U heeft het voornemen voor het plaatsen van een windturbine op uw erf in het kader van het windturbinebeleid van de gemeente Schagen. Wij exploiteren een camping nabij uw bedrijf en wij wonen op korte afstand (circa 50 m) binnen de directe invloedssfeer van uw bedrijf. De exploitatie van de camping is voor ons het hoofdkomen. U bent voornemens een windturbine te plaatsen van het type Bestwatt 80. Wij hebben ernstige bezwaren tegen de plannen zoals voorlopig zijn gepresenteerd. In een gesprek hebben we de bezwaren al kenbaar gemaakt maar zoals aangegeven hebben we deze ook hiermee ook formeel omschreven. We willen kort onze argumenten opnoemen.

Figuur 1 Bestwatt 80

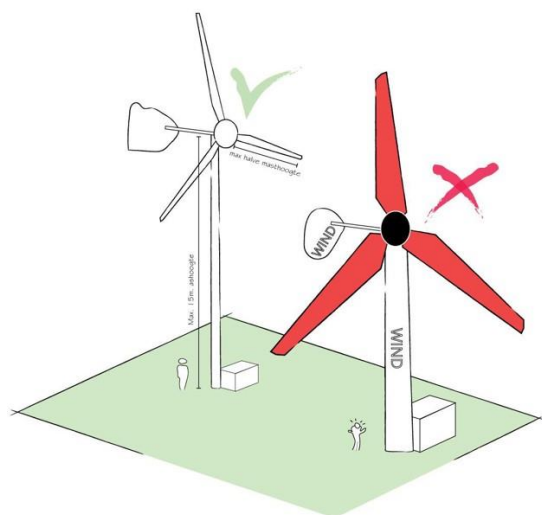
Wij vinden dat het formaat niet in overeenstemming is met de voorwaarden zoals vermeld in het gemeentelijke en provinciale beleid. Een voorwaarde is dat een “microwindturbine” een overwegend rank silhouet heeft. De Bestwind 80 heeft een mastomvang die in verhouding met de wieken onevenredig groot is. Bepaald geen “microturbine”!

Figuur 3 Rank versus forse turbine

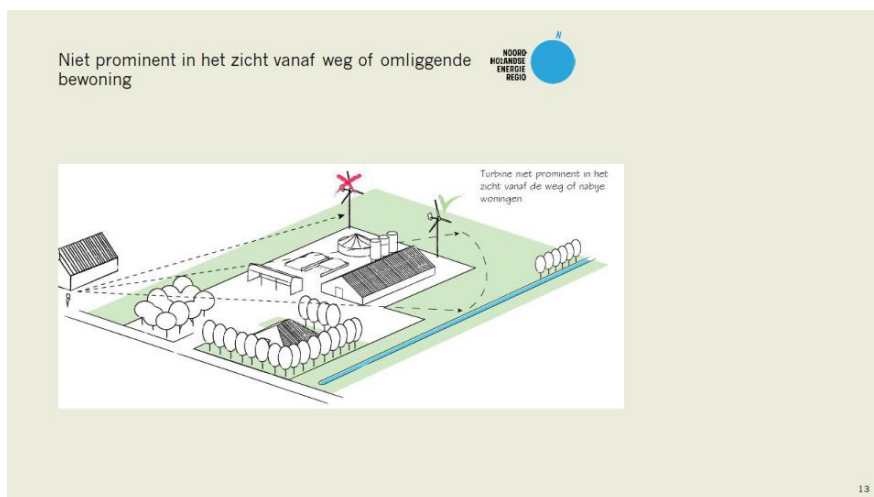
In het beleid is dit als volgt gevisualiseerd (figuur 3). Een ranker type zoals bijvoorbeeld de 15 meter hoge maar veel rankere Bestwatt 10 is wel in lijn met deze voorwaarde.
